Aggiornamenti cartografici delle mappe della pericolosità di cui al secondo ciclo del Piano Gestione Rischio Alluvioni in recepimento delle osservazioni

Decreto Segretariale Autorità di bacino distrettuale del fiume Po n.131/2021

Modifica cartografica per la quale si dispone la ripubblicazione e l'avvio di una ulteriore fase di osservazione ai sensi dell'art. 2 del Decreto 131/2021 e Allegato 2

MAPPA DELLA PERICOLOSITA' DI ALLUVIONE MODIFICATA A SEGUITO DEL RECEPIMENTO DELL'OSSERVAZIONE (Scheda n. 1)

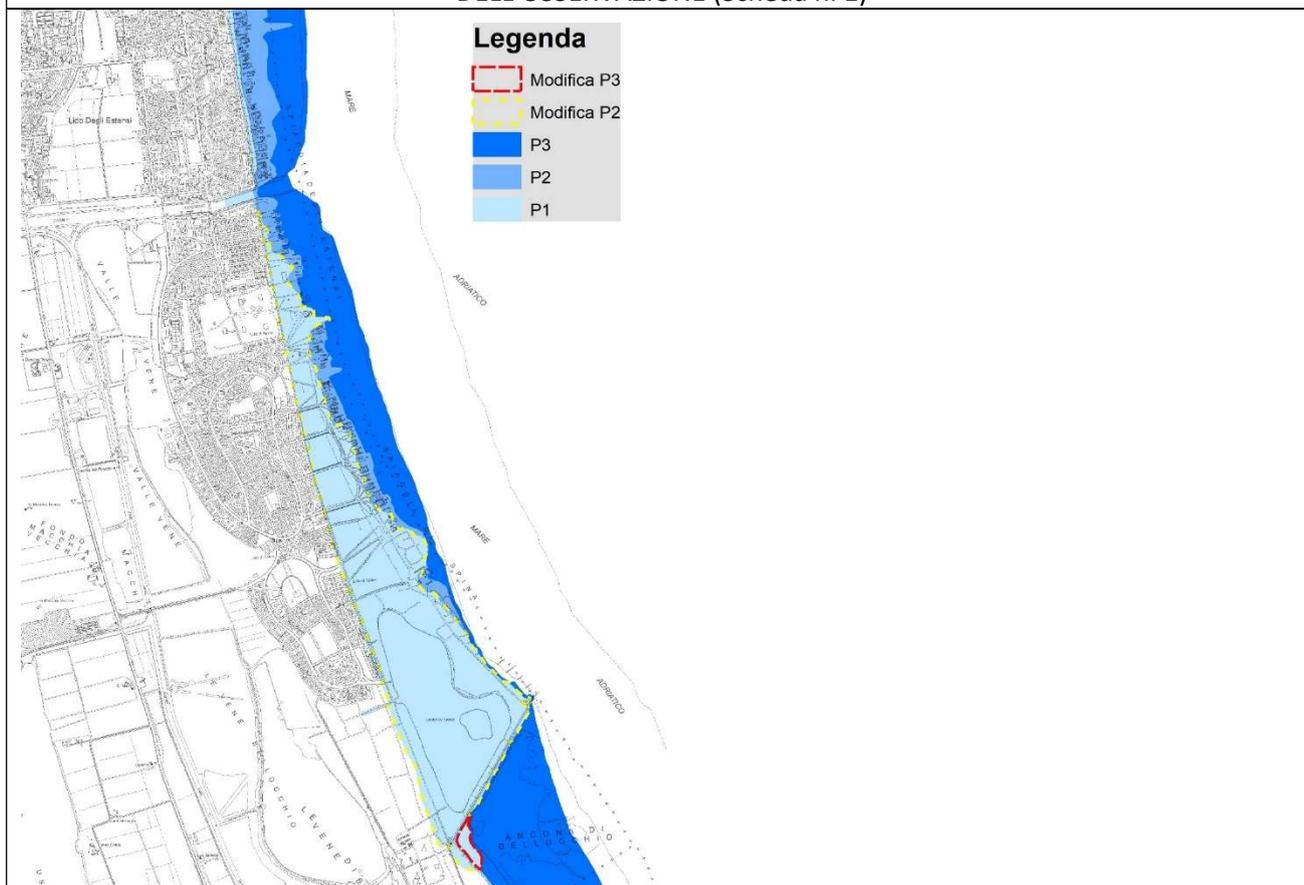
Contenuto: Modifica delle perimetrazioni P3 e P2 in ampliamento in quanto l'argine artificiale presente in occasione del rilievo Lidar 2019 (che costituisce il modello altimetrico di riferimento per le nuove mappe) è danneggiato e la linea di costa è in costante arretramento.

Osservazione accolta, soggetta ad una nuova fase di osservazione

MAPPA DELLA PERICOLOSITA' DI ALLUVIONE MODIFICATA A SEGUITO DEL RECEPIMENTO DELL'OSSERVAZIONE (Scheda n. 2)

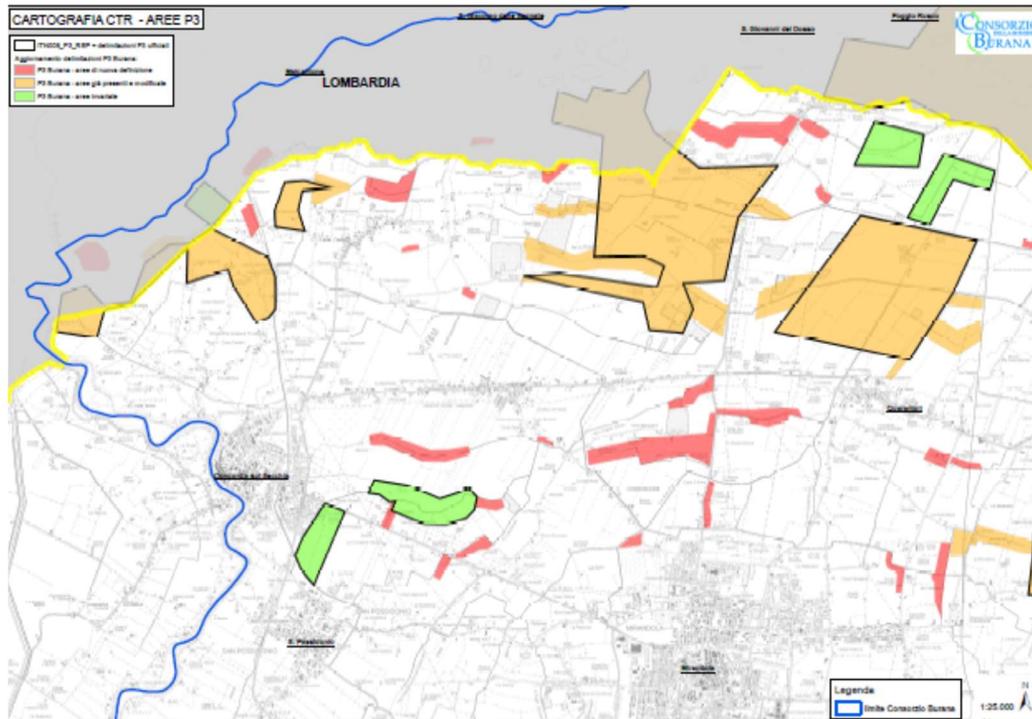
Contenuto: Aggiornamento delle mappe delle aree allagabili P3 e P2 dell'Ambito RSP per il territorio di competenza sulla base dei dati e delle perimetrazioni inviate. In totale si tratta di 10 cartografie per le P2 e otto per le P3.

Osservazione accolta, soggetta ad una nuova fase di osservazione

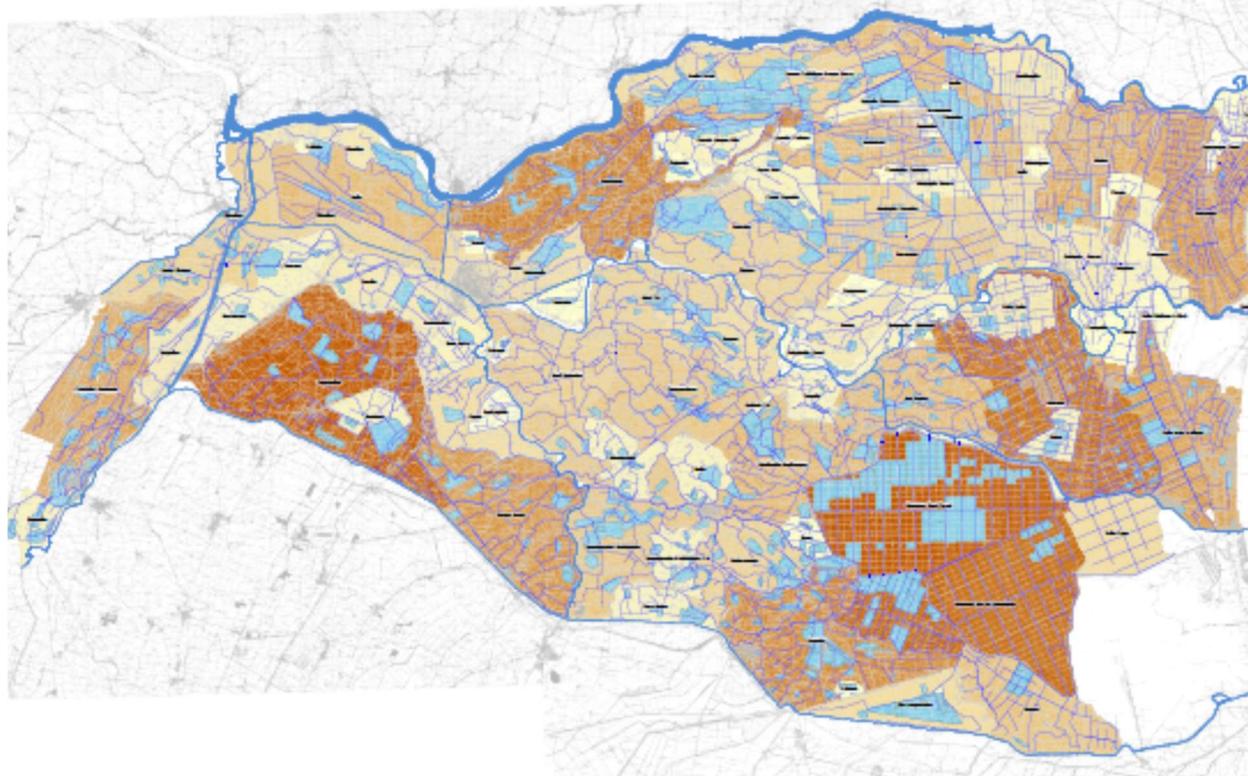
Soggetto proponente osservazione: Consorzio di bonifica pianura di Ferrara	
Tipologia: osservazione di carattere sostanziale	
Contenuto: Aggiornamento delle mappe delle aree allagabili P3 dell'Ambito RSP per il territorio di competenza sulla base dei dati e delle perimetrazioni inviate.	
Osservazione accolta, soggetta ad una nuova fase di osservazione	
Data conclusione fase di osservazione: 90 giorni dalla ripubblicazione	
ELENCO TAVOLE CONSULTAZIONE	
Modifiche P3	Comune/Località
Tavola n. 1	Vari https://mappegis.regione.emilia-romagna.it/gstatico/documenti/direttiva_2007_60/PubblicazioneMappe2021/Allegato2-1206--03V-B.pdf

MAPPA DELLA PERICOLOSITA' DI ALLUVIONE MODIFICATA A SEGUITO DEL RECEPIMENTO DELL'OSSERVAZIONE (Scheda n. 5)

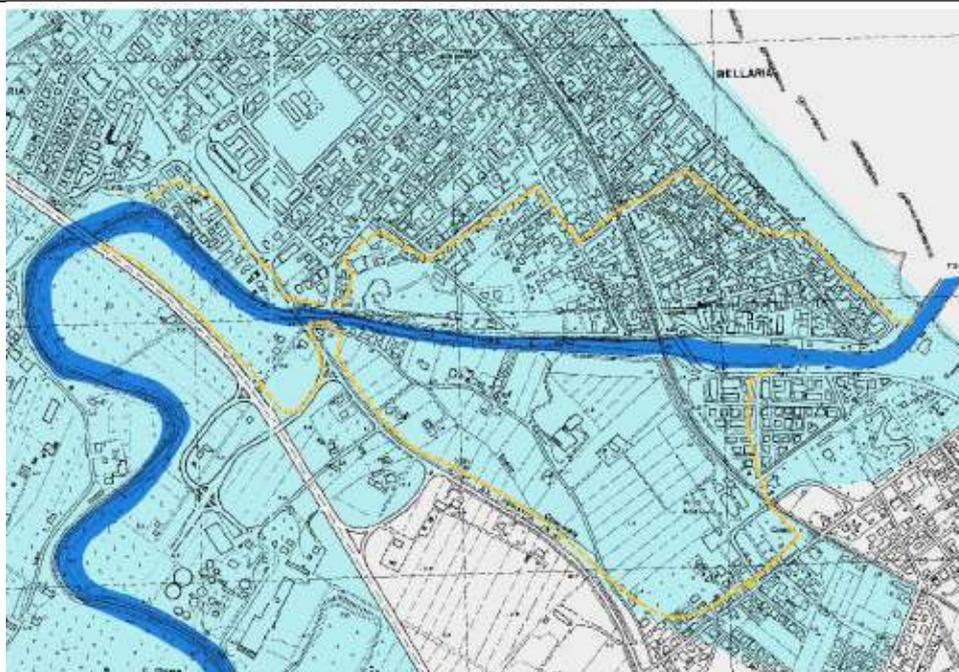
Contenuto: Ampliamento della P2 sia in destra che in sinistra idraulica in corrispondenza del centro urbano di Bellaria a valle della SS 16.

Osservazione accolta, soggetta ad una nuova fase di osservazione

MAPPA DELLA PERICOLOSITA' DI ALLUVIONE MODIFICATA A SEGUITO DEL RECEPIMENTO DELL'OSSERVAZIONE (Scheda n. 6)

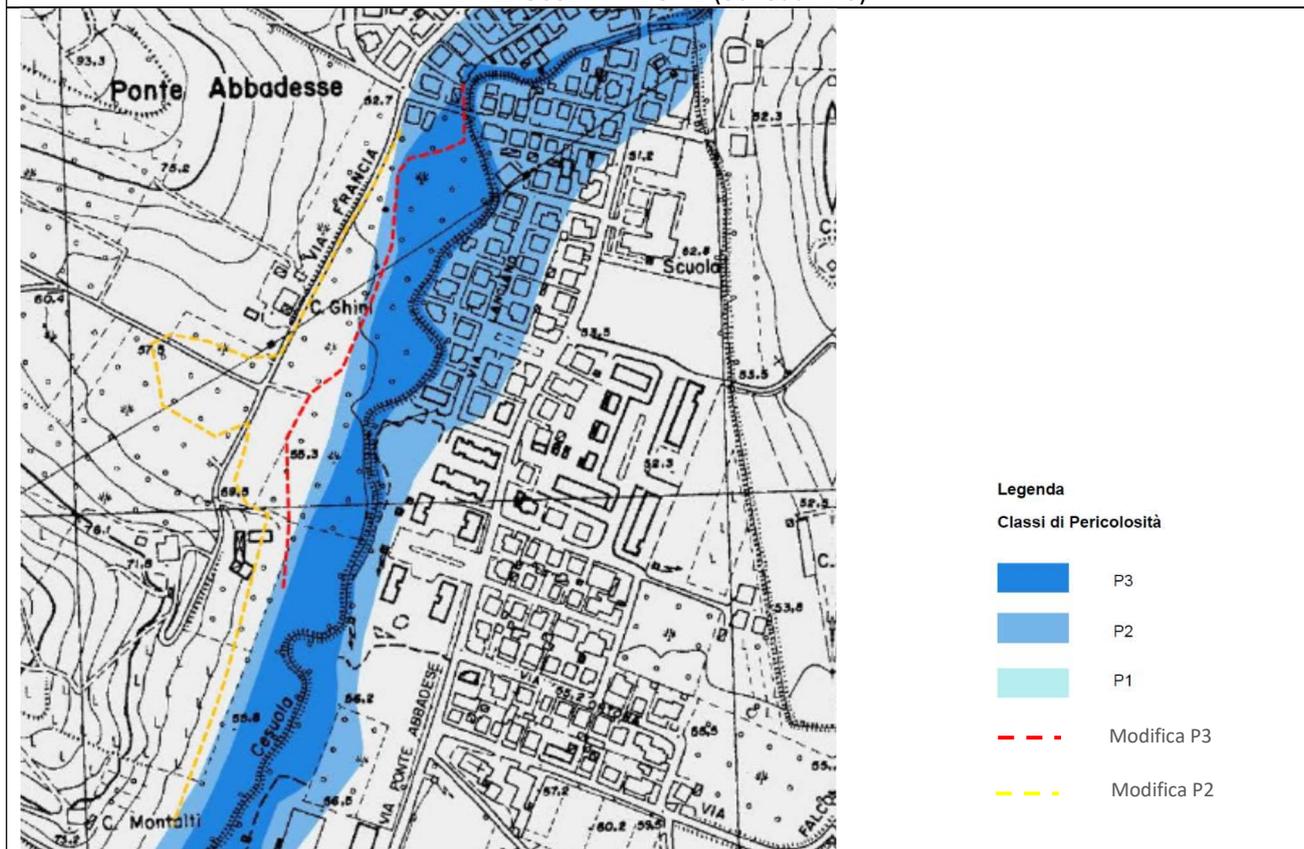
Contenuto: Ampliamento delle perimetrazioni P3 e P2 in sinistra idraulica. a seguito di studi idraulici aggiornati

Osservazione accolta, soggetta ad una nuova fase di osservazione

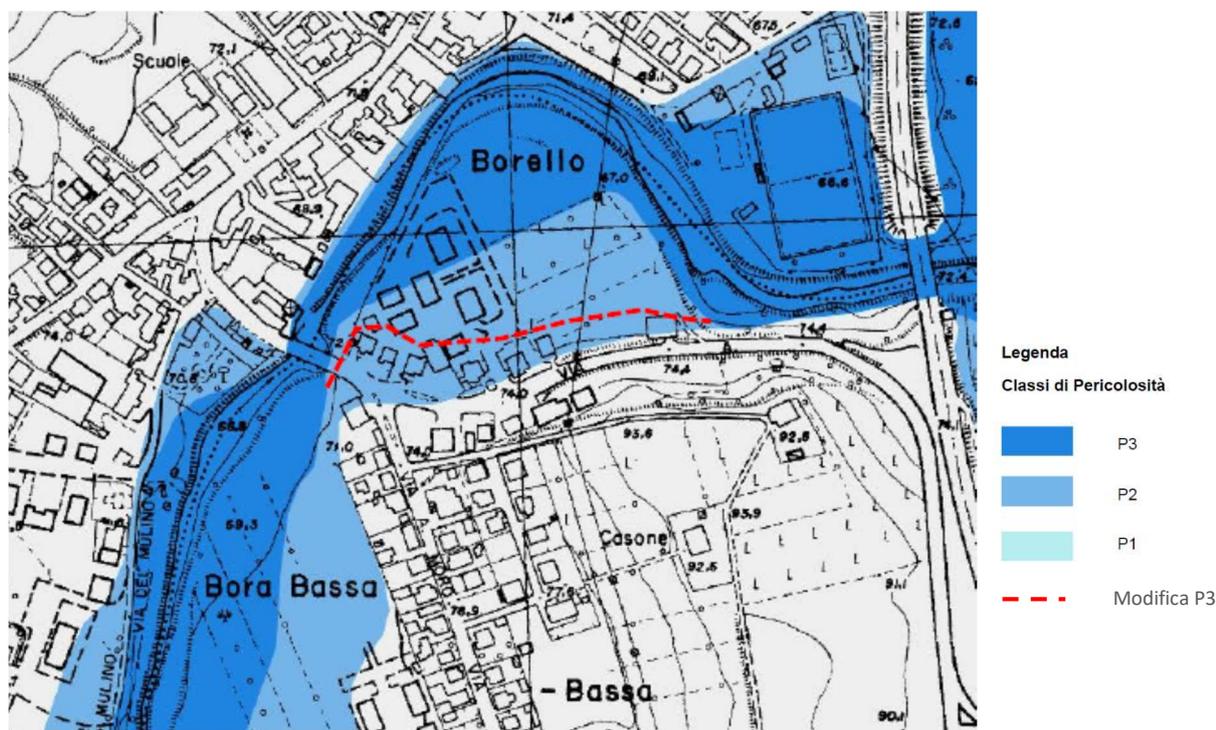
Contenuto: Ampliamento dell'area P3 in destra idraulica per correzione mero errore materiale, anche a seguito di sopralluoghi di campo.

Osservazione accolta, soggetta ad una nuova fase di osservazione

MAPPA DELLA PERICOLOSITA' DI ALLUVIONE MODIFICATA A SEGUITO DEL RECEPIMENTO DELL'OSSERVAZIONE (Scheda n. 8)

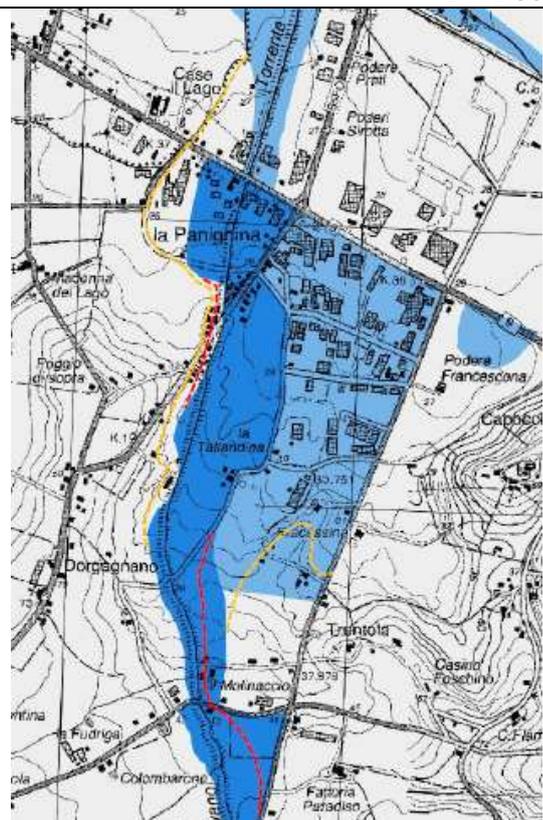
Contenuto: Ridelimitazione delle aree P3 e P2 in sinistra idraulica (ampliamento) e in destra idraulica (riduzione nella parte più a monte), a seguito di elaborazione di nuovi studi idraulici finalizzati alla progettazione e realizzazione di interventi.

Osservazione accolta, soggetta ad una nuova fase di osservazione

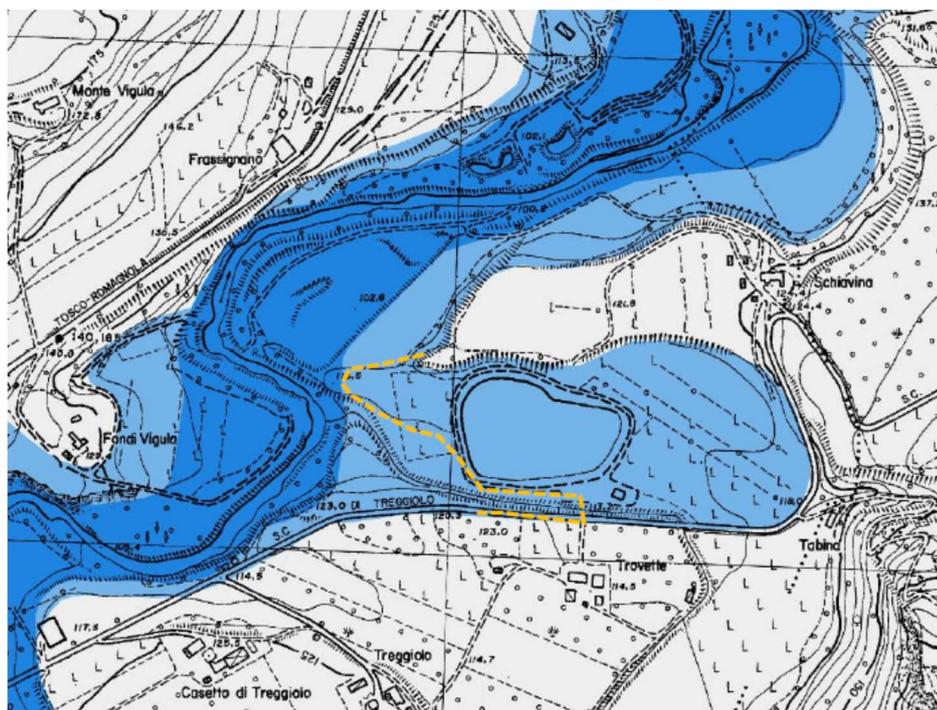
Contenuto: Correzione di un mero errore materiale nella rappresentazione della P2, in destra idraulica.

Osservazione accolta, soggetta ad una nuova fase di osservazione

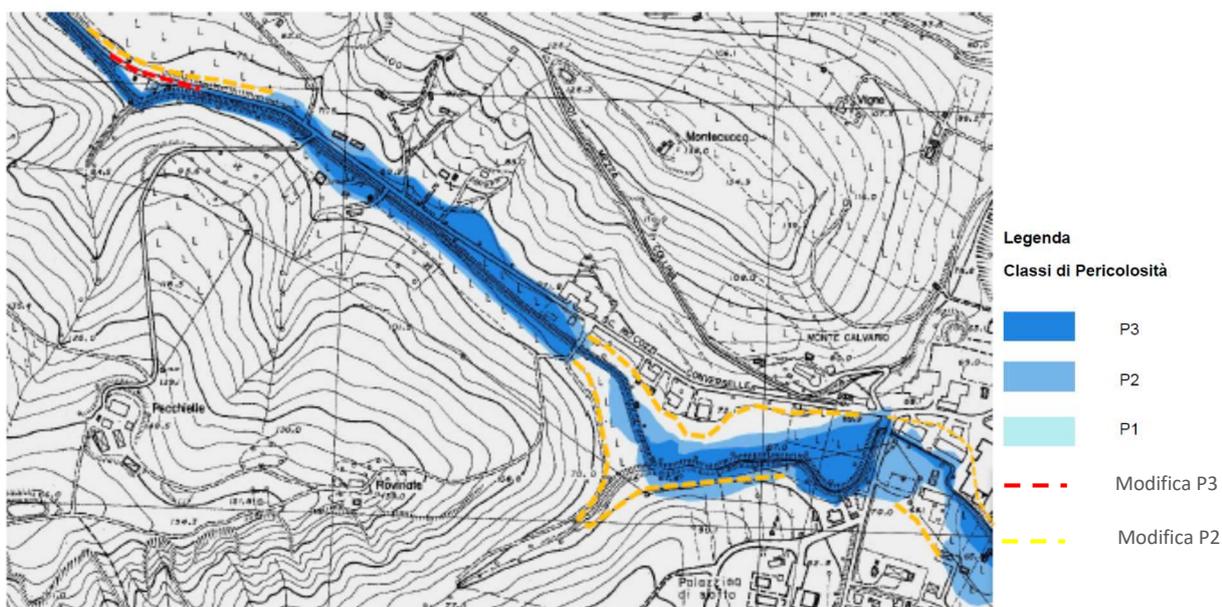
Contenuto: Ampliamento delle perimetrazioni P3 e P2 in seguito a studi idraulici.

Osservazione accolta, soggetta ad una nuova fase di osservazione

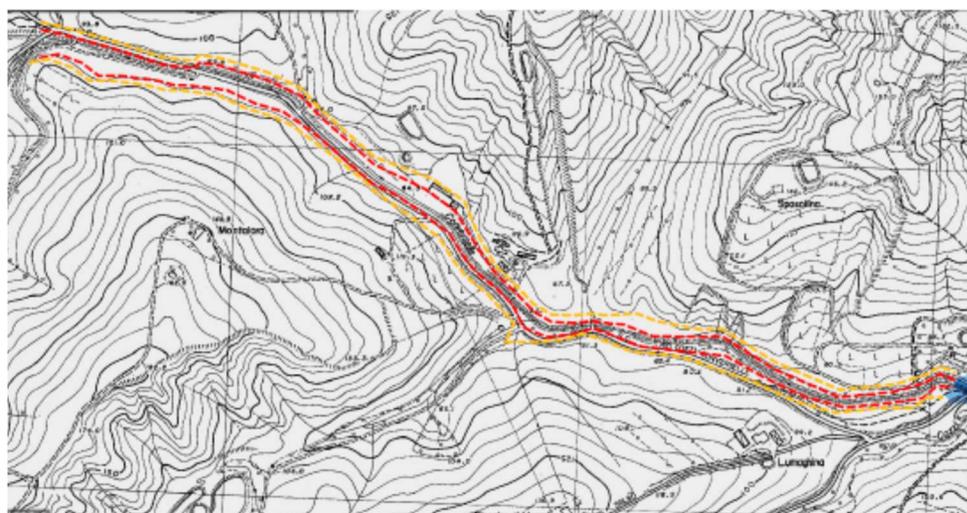
Contenuto: Estensione delle perimetrazioni nel tratto a monte in seguito a studi idraulici.

Osservazione accolta, soggetta ad una nuova fase di osservazione

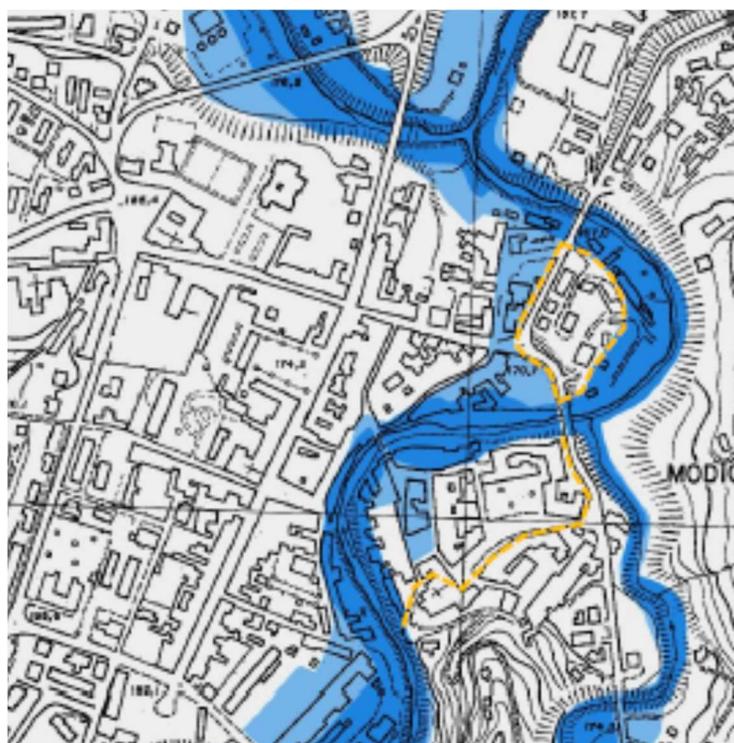
Contenuto: Estensione aree P2 a seguito di sopralluoghi sul campo e constatazione di anomalie nella delimitazione delle aree.

Osservazione accolta, soggetta ad una nuova fase di osservazione

MAPPA DELLA PERICOLOSITA' DI ALLUVIONE MODIFICATA A SEGUITO DEL RECEPIMENTO DELL'OSSERVAZIONE (Scheda n. 12)

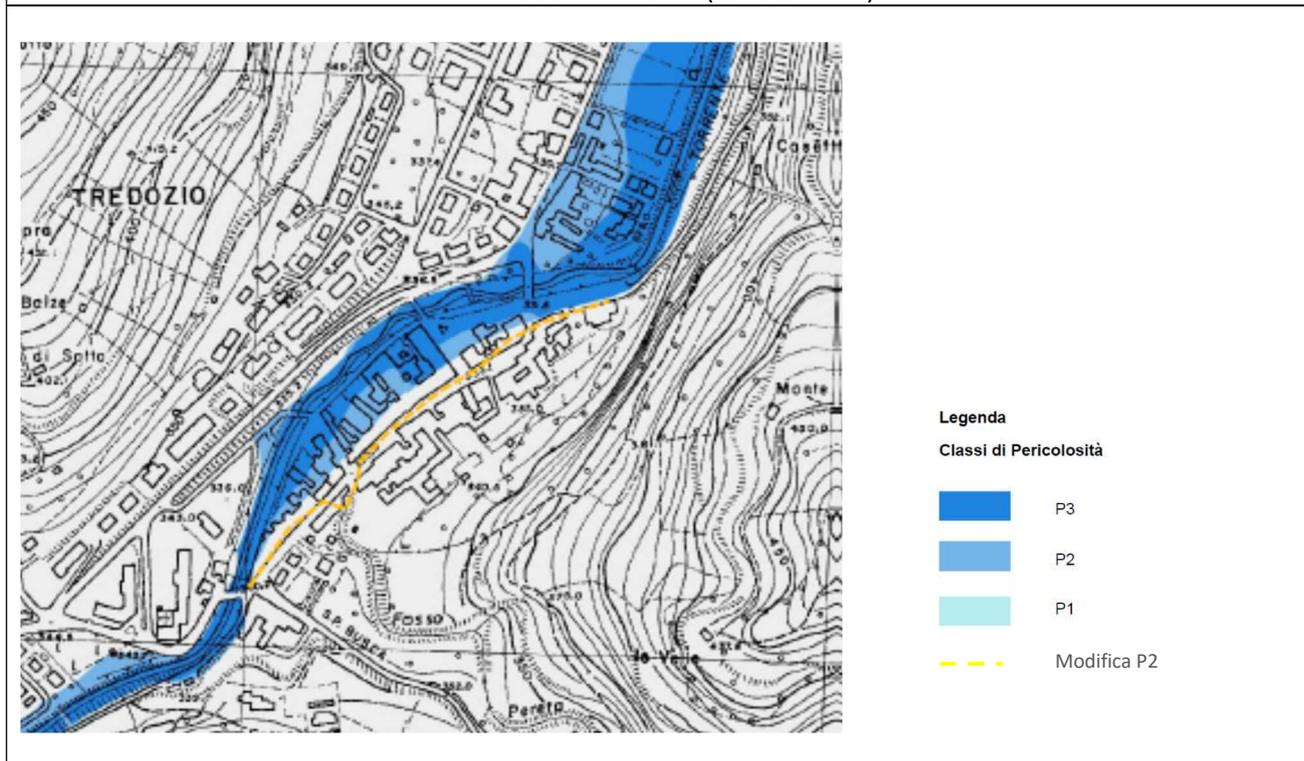
Soggetto proponente osservazione: Agenzia per la sicurezza territoriale e la protezione civile
Tipologia: osservazione di carattere sostanziale
Contenuto: Correzione di mero errore materiale in destra idraulica.
Osservazione accolta, soggetta ad una nuova fase di osservazione
Data conclusione fase di osservazione: 90 giorni dalla ripubblicazione
